**RESOLUCIÓN METROPOLITANA N°. S.A**

*"Por medio de la cual se otorga un permiso de ocupación de cauce y se adoptan otras determinaciones"*

**CM7 04 16457**

**LA SUBDIRECTORA AMBIENTAL DEL ÁREA METROPOLITANA DEL VALLE DE ABURRÁ**

Figura 2. Nivel del flujo (Tr= 100 años) y ubicación de las obras propuestas.  
Fuente: Anexo oficina N° 008078 del 22 de marzo 2017.

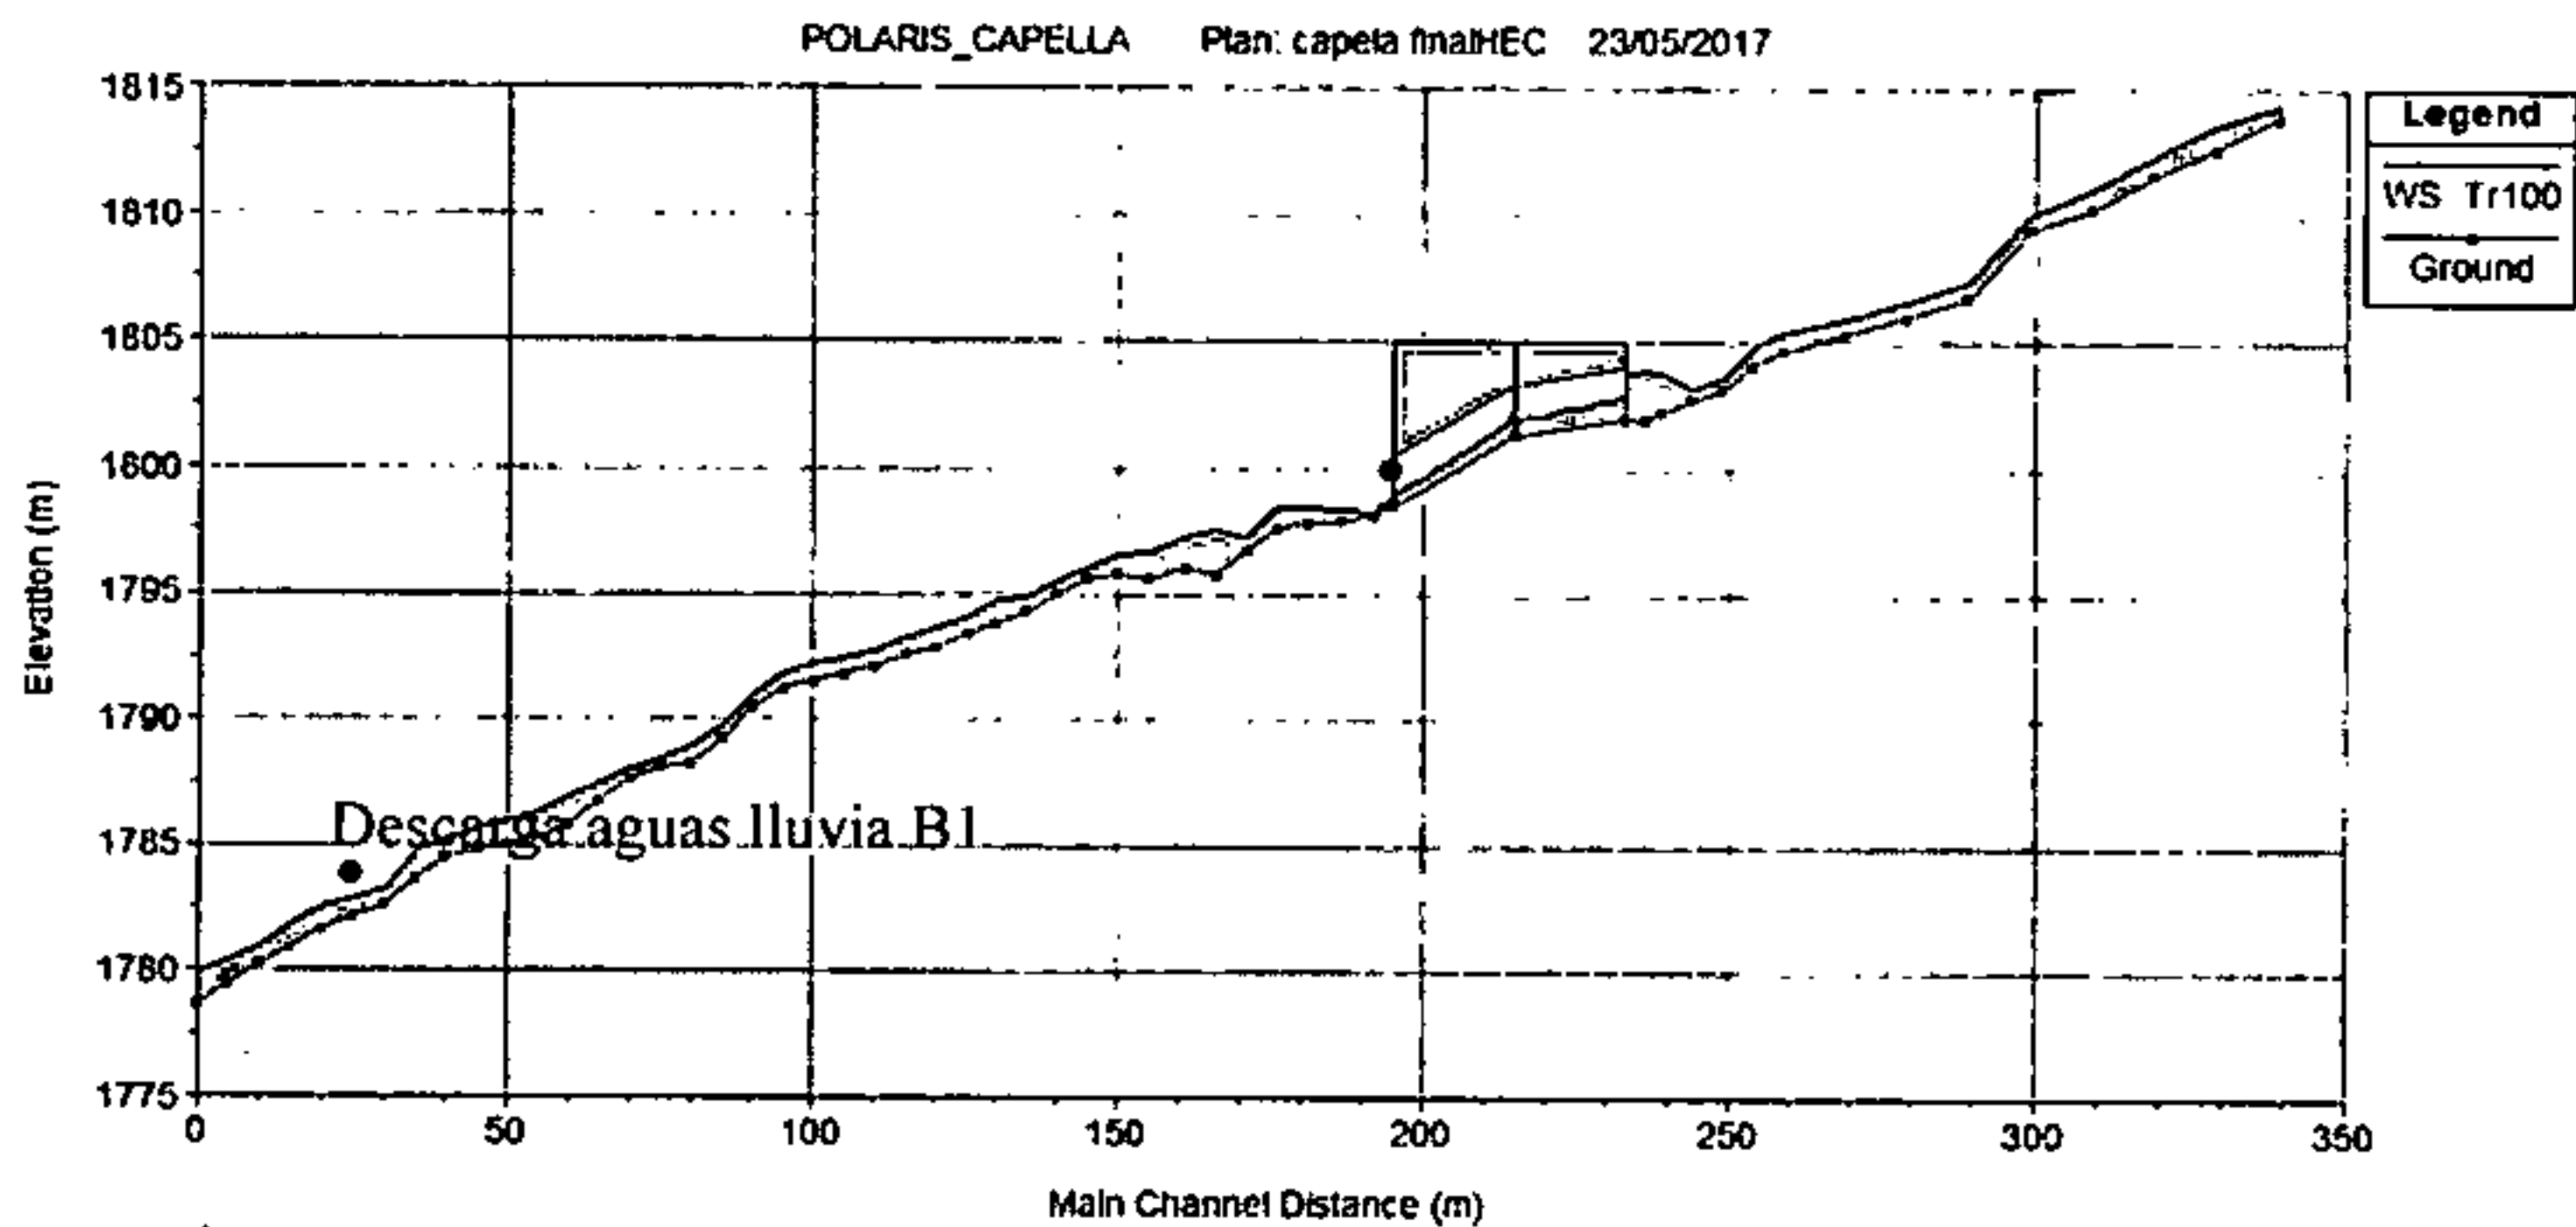
Perfil del Flujo: De acuerdo a los resultado de la modelación hidráulica en condiciones bajo los escenarios simulados, se tienen las siguientes observaciones:

- Para el caudal con factor de retorno de 100 años, el flujo presenta velocidades entre 0.54 m/s y 6.77 m/s, mientras que las profundidades oscilan entre 0.22 m y 1.94 m.

- El canal existente tiene capacidad suficiente para transitar el caudal correspondiente al período de retorno de 100 años en la mayor parte del tramo de análisis, únicamente en el extremo aguas abajo se observan desbordamientos hacia alguna de las márgenes.

- En el punto de ubicación de la descarga de aguas lluvia B1 (sección 3.5\* del modelo hidráulico), la lámina de agua para el caudal con período de retorno de 100 años se encuentra en la cota 1782.90 msnm, mientras que la cota batea de la estructura se encuentra en la 1784.1 msnm, de esta manera se tiene que la obra propuesta no se verá afectada por esta creciente.

- En el punto de ubicación de la descarga de aguas lluvia B2 (sección 38 del modelo hidráulico), la lámina de agua para el caudal con período de retorno de 100 años se encuentra en la cota 1799 msnm, mientras que la cota batea de la estructura se encuentra en la 1801 msnm, de esta manera se tiene que la obra propuesta no se verá afectada por esta creciente.
